ALFI GREEN S.R.L.

Impianto Agrivoltaico Avanzato denominato “Bandissolo” da 24.979,5 kWp, abbinato a un sistema di accumulo elettrochimico da 12.000 kW, opere connesse ed infrastrutture indispensabili

Comuni di Argenta e Portomaggiore (FE)

Documento di risposta alle Richieste di Integrazioni ARPAE

Figura 3-1 – Opere ricadenti all'interno di un buffer di 5 km dal perimetro dell'impianto

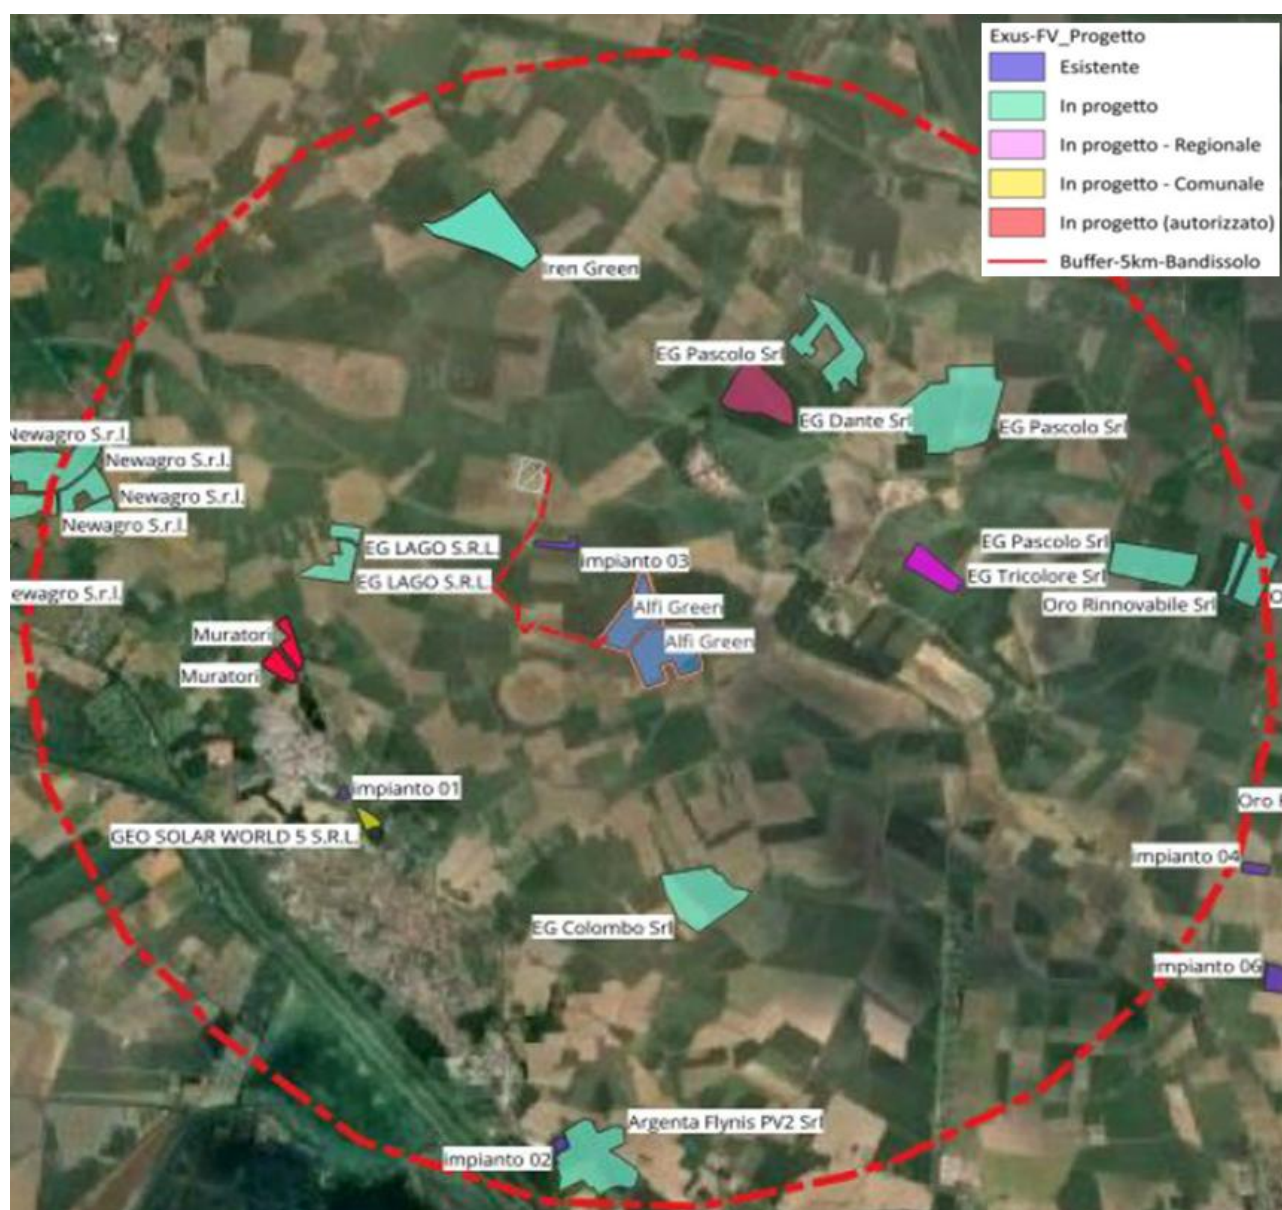
- la validazione, da parte dell'ente gestore, del progetto definitivo dell'elettrodotto di connessione, oggetto della valutazione richiesta;
- di valutare eventuali effetti combinati - calcolando ed indicando in planimetria le DPA complessive/risultanti - dati dall'interazione tra le opere in progetto, con particolare riferimento alla linea di connessione ed altre potenziali sorgenti emmissive esistenti e/o in progetto.

Come evidenziato nella figura, all'interno del buffer individuato risultano presenti tre impianti esistenti, riportati in colore lilla:

- Impianto esistente 01, ubicato in via Nazionale Levante, con un'occupazione di circa 0,8 ha, di titolarità CPM SOLE S.R.L.;
- Impianto esistente 02, ubicato in via Argentani Caduti sul Lavoro, con un'occupazione di circa 0,6 ha, di titolarità S.I.PRO. – Agenzia Provinciale per lo Sviluppo S.p.A.;
- Impianto esistente 03, ubicato presso la discarica di via Bandissolo, con un'occupazione di circa 2,5 ha e potenza pari a 0,993 MW, realizzato nell'anno 2011, e di proprietà della SOELIA S.p.A.

Tutti e tre gli impianti risultano connessi in media tensione, con opere di connessione localizzate in prossimità dei rispettivi siti e pertanto non vi sono interferenze con le opere in progetto.

Figura 3-7 – Andamento del campo magnetico calcolato al suolo

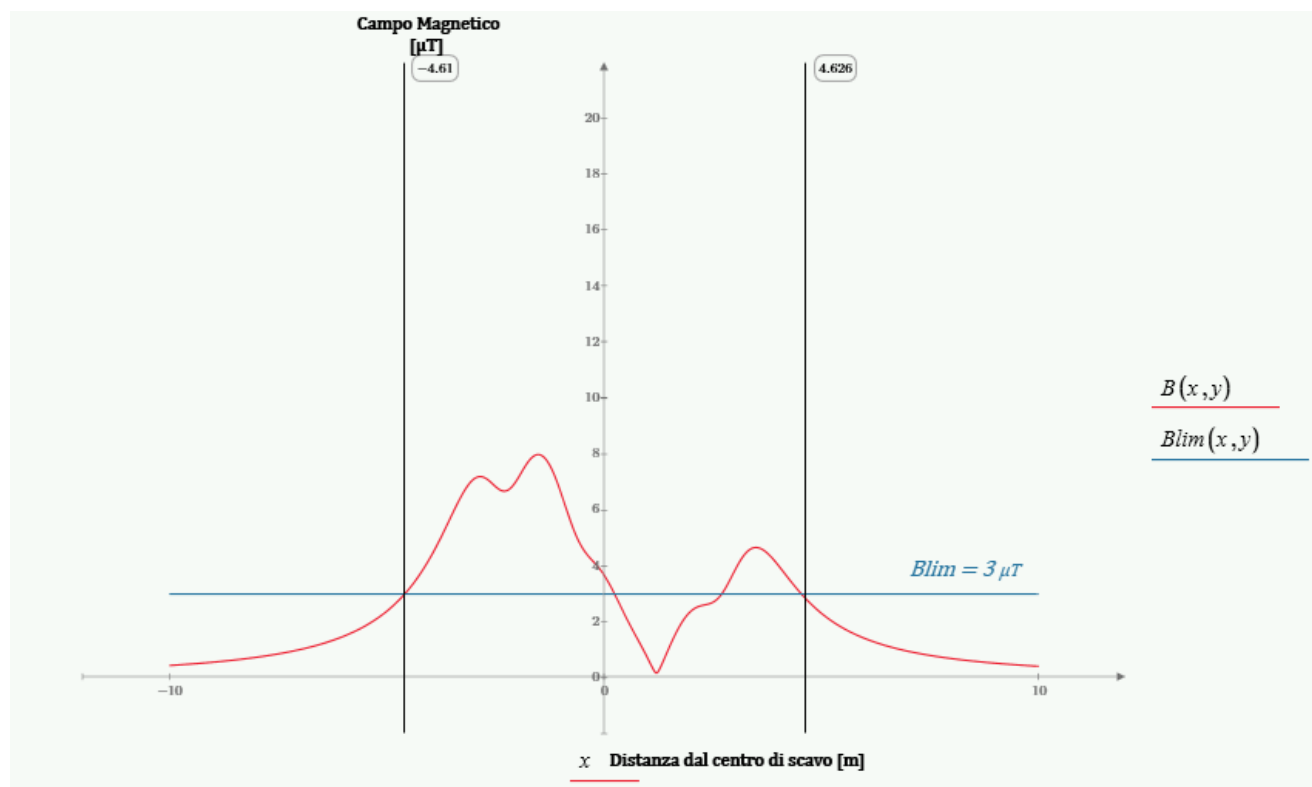
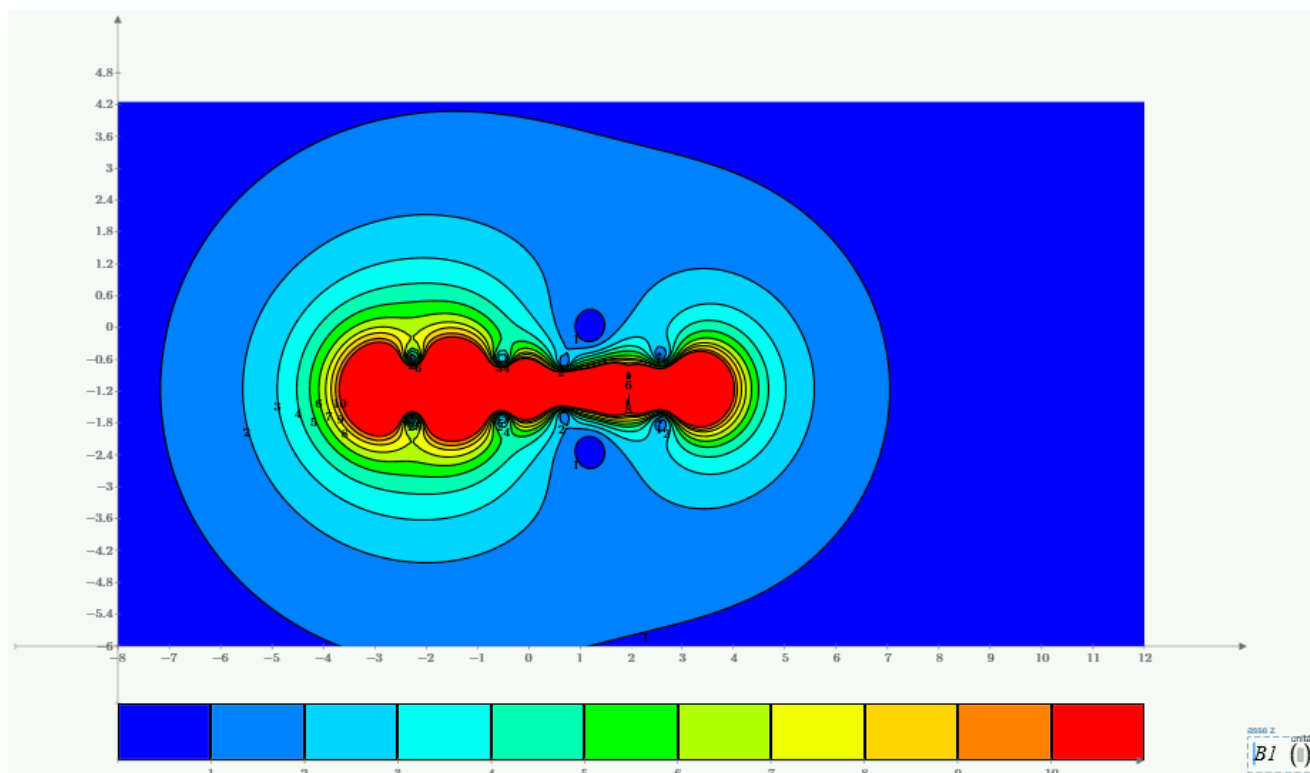
- che ai sensi della normativa vigente, le DPA delle cabine siano arrotondate al mezzo metro superiore e la dimensione delle fasce di rispetto/DPA delle linee elettriche sia fornita con una approssimazione non superiore a 1 m e cautelativamente approssimata al metro superiore; quindi, si richiede anche l'eventuale aggiornamento della rappresentazione in planimetria/ortofoto delle fasce di rispetto/DPA, fornendo evidenza che al loro interno non ricadano nemmeno parzialmente luoghi a permanenza non inferiore alle quattro ore giornaliere;

Nel grafico precedente è rappresentato l'andamento del campo magnetico nell'ipotesi di posa contemporanea dei cavidotti relativi a tutte le iniziative, con valutazione effettuata al livello del suolo. In questo scenario, il valore massimo calcolato è pari a 8 μ T, registrato a circa 1 m dal centro dello scavo, mentre il limite di 3 μ T risulta già rispettato ad una distanza pari a circa 4,6m.

Dai rilievi eseguiti, la strada sterrata presenta una larghezza variabile tra 3,5 e 4 m, cui si aggiungono ulteriori 2,5–3 m per lato destinati a bordo stradale, per una larghezza complessiva compresa tra 8,5 e 10 m. Ne consegue che, nell'ipotesi di posa dei cavidotti al di sotto della sede stradale, la DpA ricadrebbe sostanzialmente all'interno della carreggiata e delle relative pertinenze.

Figura 1

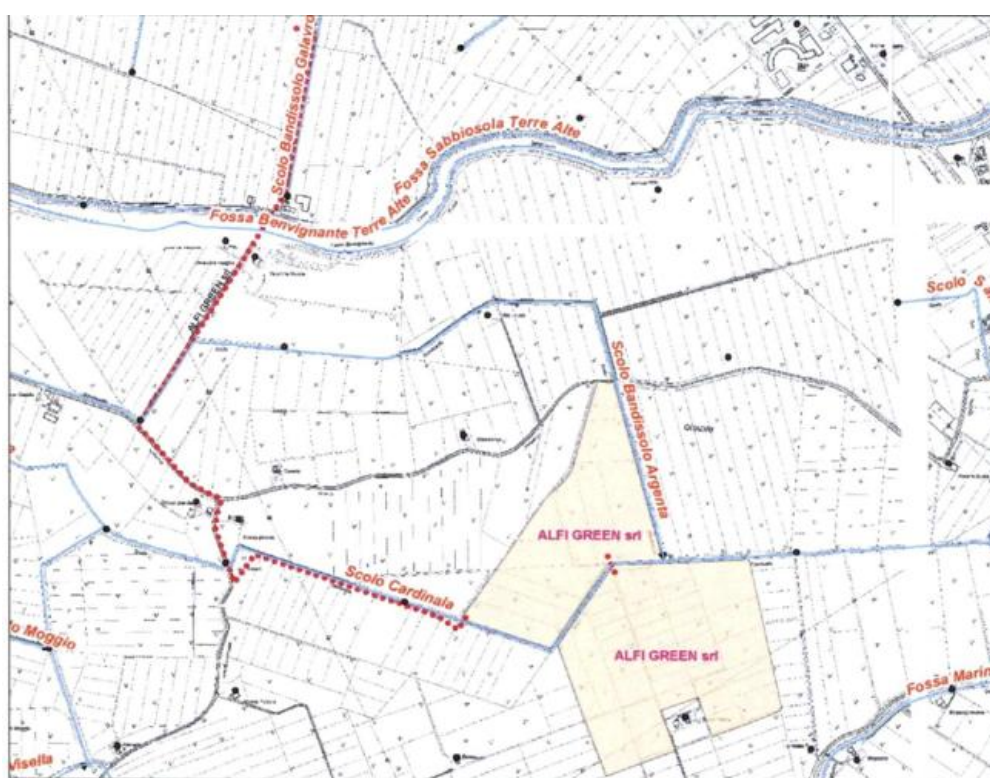
1. Attraversamento sub-alveo dello Scolo Cardinala;
2. Attraversamento sub-alveo dello Scolo Cardinala;
3. Parallelismo con lo Scolo Cardinala;
4. Attraversamento sub-alveo dello Scolo Cardinala;
5. Attraversamento staffato dello Scolo Bandissolo Argenta;
6. Parallelismo con lo Scolo Bandissolo Argenta;
7. Attraversamento sub-alveo della Fossa Benvignante Terre Alte;
8. Attraversamento sub-alveo della Fossa Sabbiosola Terre Alte;
9. Parallelismo con lo Scolo Bandissolo Galavronara.

Le sopracitate interferenze potranno essere autorizzate nel rispetto dei vincoli previsti dal vigente regolamento consorziale in materia di concessioni (scaricabile dal sito www.bonificaferrara.it) e delle prescrizioni tecniche sotto riportate.

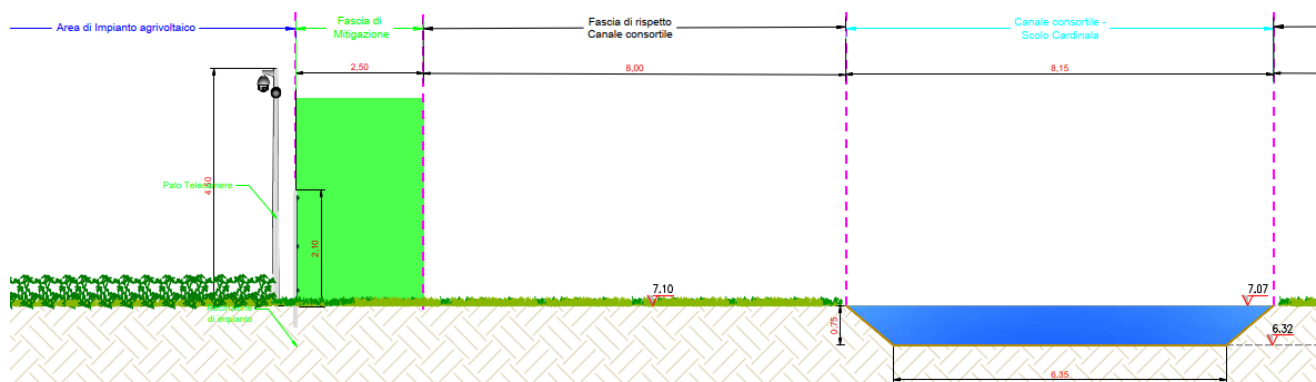
e le mitigazioni a verde/alberature) avrebbero dovuto rispettare la distanza minima di m. 8,00 dal ciglio della canalizzazione di bonifica.

Per consentire allo scrivente Consorzio di effettuare le necessarie verifiche in materia di Polizia Idraulica, si chiede di produrre un numero adeguato di sezioni delle aree di impianto, in scala adeguata ed opportunamente quotate, che riportino le distanze minime delle opere fuori terra dal confine della canalizzazione.

La Società proponente ha provveduto ad integrare le prescrizioni formulate dal Consorzio di Bonifica, garantendo il rispetto della distanza minima di 8 m dal ciglio dei canali consortili, come evidenziato nella figura seguente.

Figura 8-2 - Stralcio TAV02_32_Area_asservita_DAL125_2023_rev1.

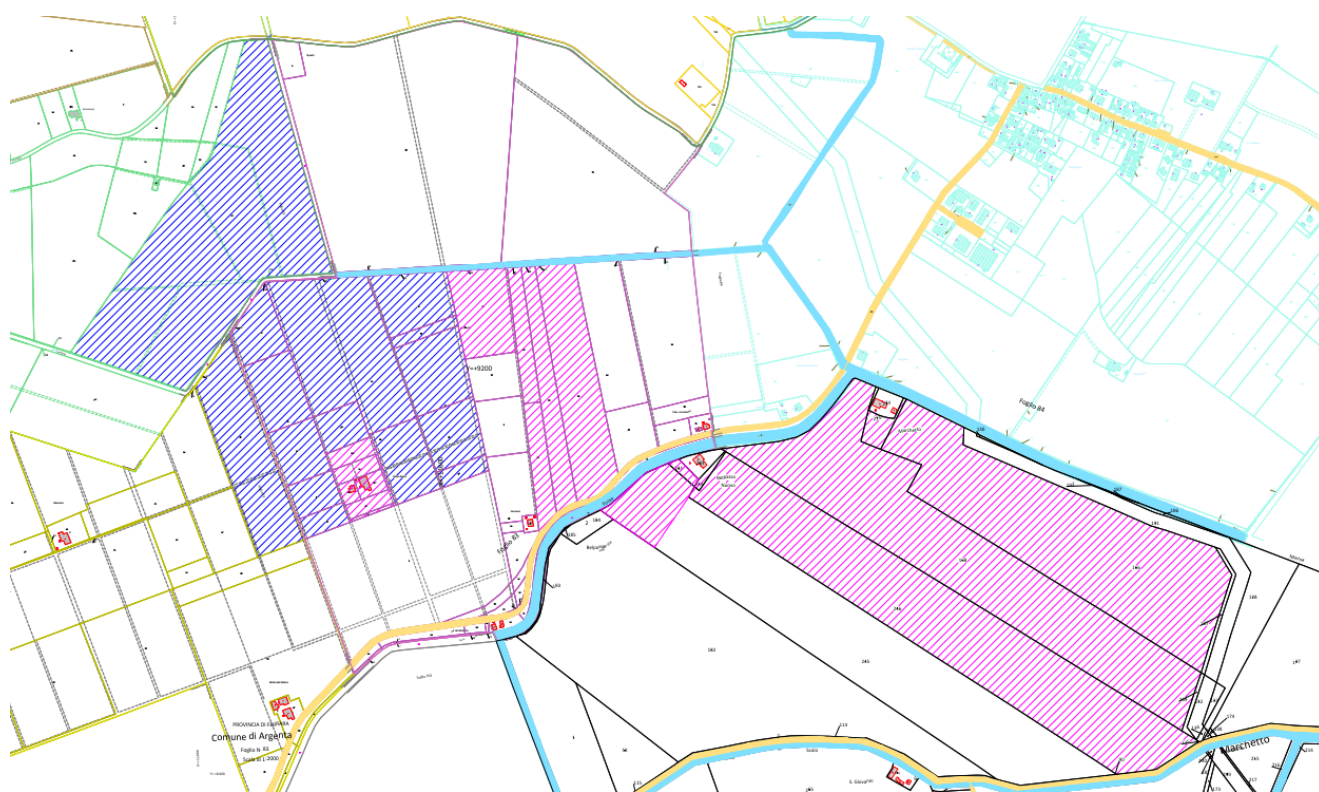
A seguito della valutazione della documentazione presentata si rileva che nella planimetria integrativa "18_PAR_AGRITAV02_32_Area_asservita_DAL125_2023_rev0" sono presenti elementi da chiarire, integrare e aggiornare, quali:

- nella planimetria e nella tabella associata, viene riportato il riferimento al foglio 83 mappale 92 (di mq. 22.560), che non è indicato in nessuno dei contratti preliminari di asservimento presentati;

- non è rispettato il principio della contiguità dei mappali asserviti così come indicato al punto stabilito al punto B7 dell'allegato I alla DAL 28/2010 come modificata dalla DAL 125/2023, con particolare riferimento alla porzione riportata nello stralcio sotto indicato, in quanto pur in presenza di un corso d'acqua e di una strada (che per tale disposizione non costituiscono fattore di discontinuità), le aree posizionate sopra e sotto via Argine Marino risultano sostanzialmente non contigue.

La Società comunica di aver provveduto alla sottoscrizione di ulteriori contratti di servitù agricola, allegati al presente documento, e di aver aggiornato l'elaborato All.13 Verifica_requisiti_agrivoltaico con i calcoli rivisti e con la planimetria aggiornata degli asservimenti. Per comodità di consultazione, tale planimetria viene di seguito riportata.
